说案例讲通报
风扇整流罩

2002年1月16日。PK-GWA。737-300。24403/1706。1989年4月7日首飞。印度尼西亚鹰航。印尼爪哇。

AD 88-13-51R1

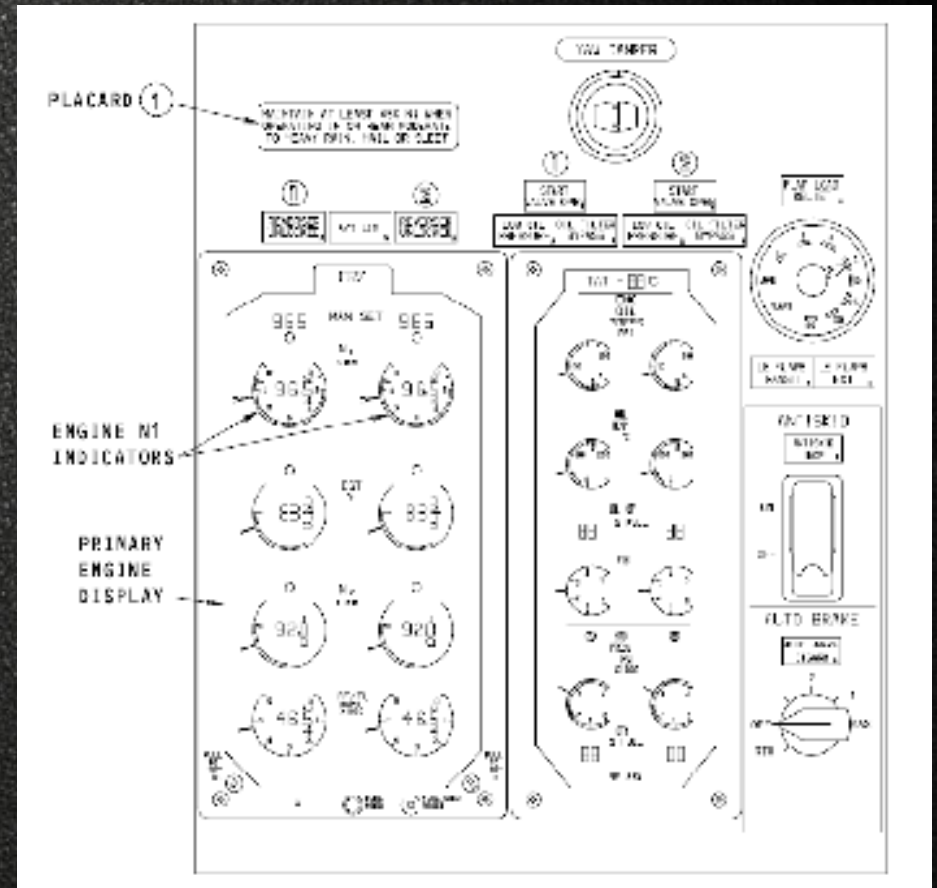
在驾驶员可清楚看见的仪表板位置上安装一个标牌(红底白字),并尽可能安装在发动机N1指示表附近,标牌上应标注:

“当飞机在或接近中到大雨、冰雹或冻雨的气象条件飞行时,应保持N1不低于45%”。
